**Conseil économique et social**

**Forum mondial de l'harmonisation
des Règlements concernant les véhicules**

Règlement n° 44 (Dispositifs de retenue pour enfants)**Proposition de complément 10 à la série 04 d'amendements
au Règlement n° 44 (Dispositifs de retenue pour enfants)****Communication de l'expert de l'Espagne***

Figure 1
Essai du type 1

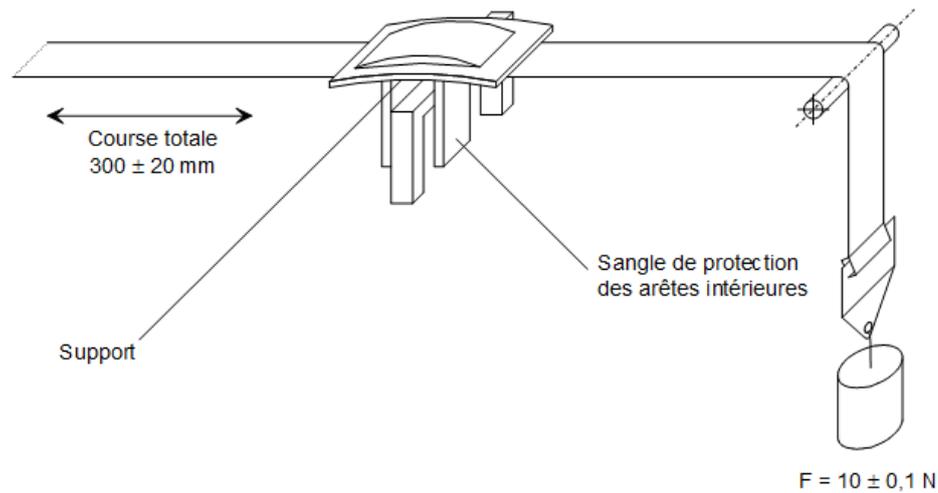
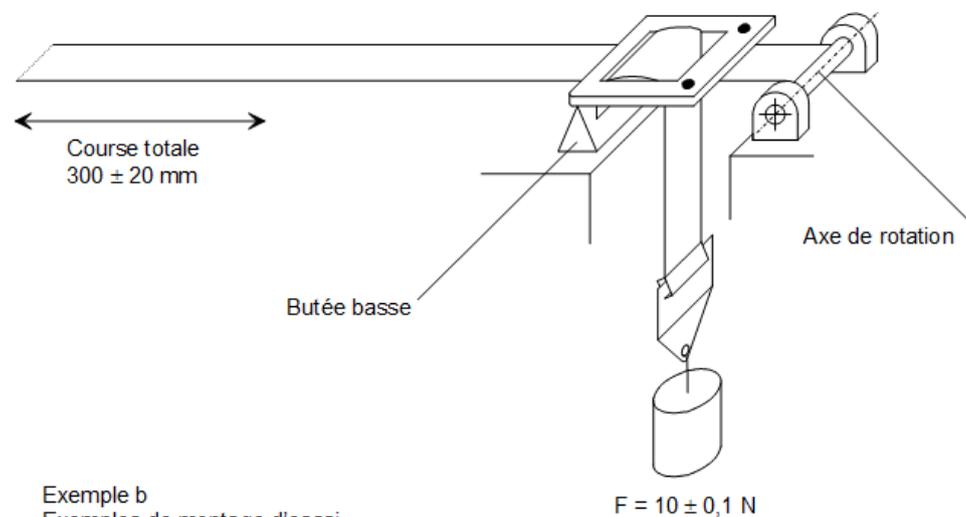
8.2.5.2.6.3.1 Essai du type 1: cas où la sangle coulisse à travers le dispositif de réglage rapide. **Appliquer une charge de 10 N, voire une charge supérieure par incréments de 10 N de façon à faciliter le coulissage, sans toutefois dépasser la charge maximale de 60 N.** On appliquera **cette** charge verticale permanente de 10 N sur l'une des les sangles. ~~L'autre~~ **La partie de la sangle,** placée horizontalement, **passera par le dispositif de réglage rapide auquel elle est fixée et** sera reliée à un dispositif imprimant à la sangle un mouvement de va-et-vient. Le dispositif de réglage **rapide** sera placé de telle manière que le brin horizontal de la sangle demeure sous tension (voir annexe 5, fig. 1). **Activer le dispositif de réglage rapide en tirant sur les sangles dans le sens de la détente du harnais et le désactiver en tirant sur les sangles dans le sens de la tension du harnais.**

7. Annexe 5: Les schémas ont été corrigés pour tenir compte des modifications apportées aux paragraphes 8.2.5.2.6.2 à 8.2.5.2.6.3.2.
8. Annexe 15, note explicative concernant le paragraphe 10.1.3: Il était nécessaire d'apporter des précisions concernant les résultats des essais réalisés dans le cadre d'une extension d'homologation.

Remarque: $F = 10 \pm 0,1$ N peut être augmenté à $F = 60 \pm 0,5$ N.

Figure 2
Essai du type 2

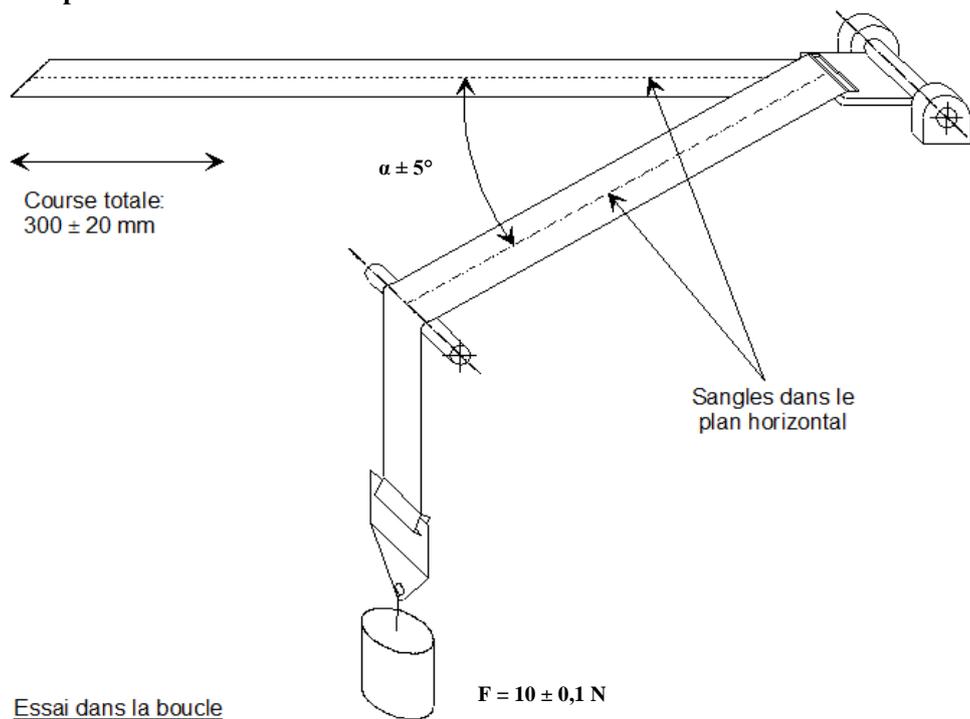
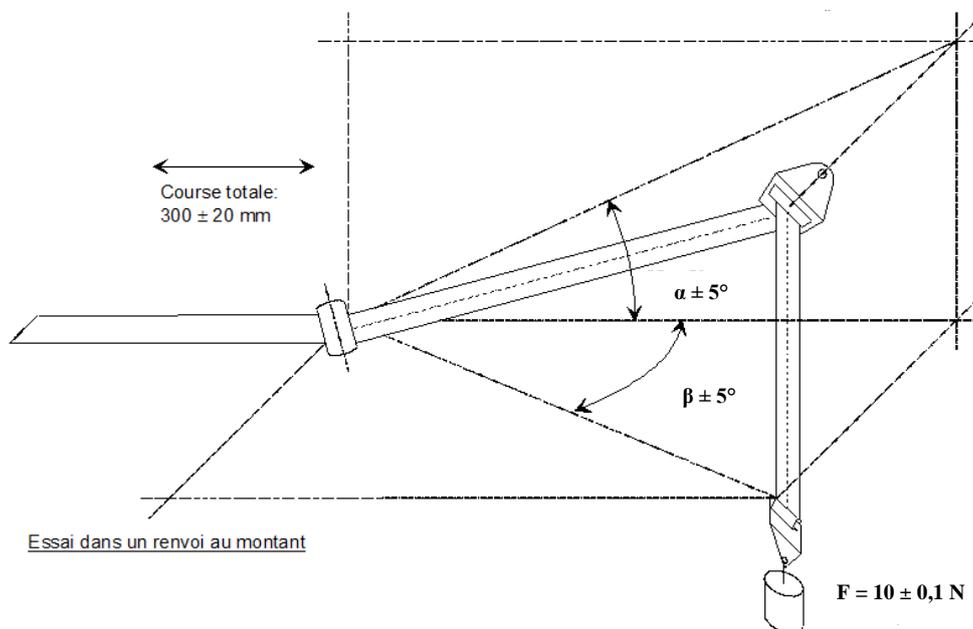
8.2.5.2.6.3.2 Essai du type 2: cas où la sangle change de direction en passant à travers une pièce rigide. Pour cet essai, ~~les deux brins de sangle devront être placés selon les angles indiqués dans la figure 2 de l'annexe 5.~~ **les brins passeront par la pièce rigide prévue et l'on reproduira les angles constatés dans l'installation réelle (en trois dimensions). Voir la figure 2 de l'annexe 5 pour des exemples.** La charge de ~~5~~ **10** N sera appliquée en permanence. Dans les cas où la sangle change de direction plus d'une fois en passant à travers une pièce rigide, la charge de ~~5~~ **10** N peut être augmentée **par incréments de 10 N afin que le coulissage s'effectue convenablement et que la longueur de déplacement de la sangle à travers la pièce rigide atteigne les 300 mm requis.».**

Dans l'exemple ci-dessus, α et β représentent les angles constatés dans l'installation réelle (en trois dimensions).

Figure 1

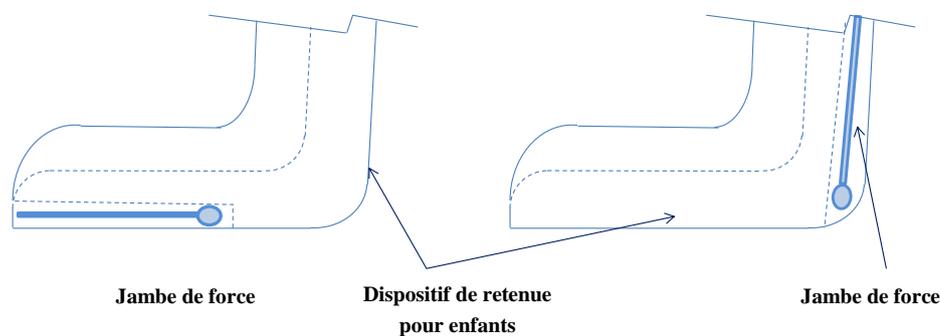
- «7.1.4.1.10.1.2 Avec le système antirotation hors fonction. **Si le système antirotation est une jambe de force que l’on peut entièrement encastrier dans la base ou la coque du dispositif de retenue, l’essai est exécuté avec le système encasté ou la jambe retirée, respectivement. Si l’on ne peut pas encastrier entièrement le système dans la base, l’essai est exécuté avec**

4. Paragraphe 7.1.4.1.10.1.2 et note explicative y afférente dans l'annexe 15: Proposition visant à préciser les modalités de l'essai d'utilisation incorrecte avec une jambe de force.

L'expression "que l'on peut entièrement encastrer" signifie qu'après avoir placé la jambe dans son logement, on peut constater qu'aucune partie de celle-ci ne dépasse de la base ou de la coque et n'a d'incidence sur la position du dispositif de retenue pour enfants sur le banc d'essai (voir les figures ci-après).
